### Přehledový list připomínek v lokalitě 527 / Sídliště Nové Butovice

**527/1**

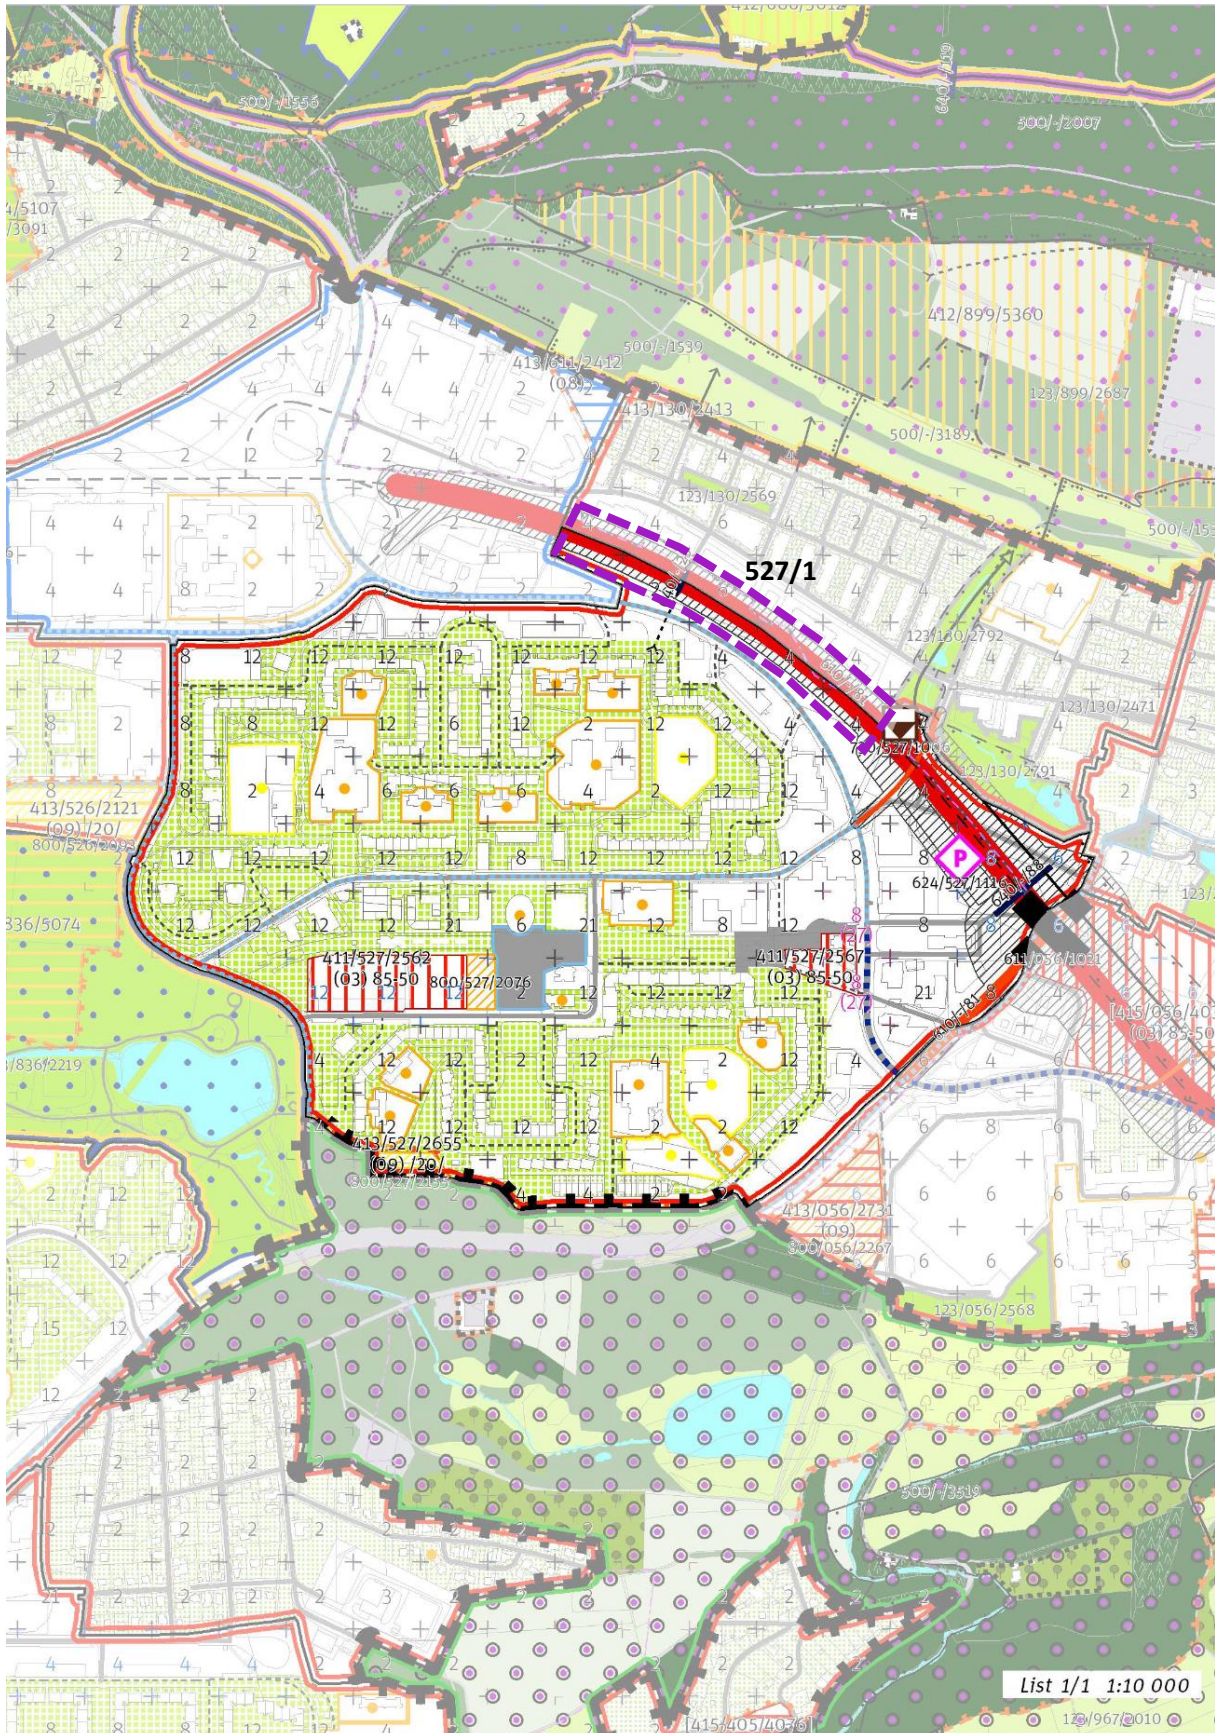
**Zakreslit výhledové zakrytí RR v úseku MUK Bucharova - Schwarzenberská ulice. Tuto připomínku považuje MČ za zásadní.**

Odůvodnění: Zakrytí tubusu RR zvýší kvalitu veřejného prostranství a přispěje k ochraně bydlení lokality č. 130/Na Vidouli. Projednávané ÚR RR v tomto úseku uvažuje pouze protihlukové stěny, ale v dalším stupni je projednávána varianta přestropeného ozeleněného tubusu s veřejným prostranstvím.
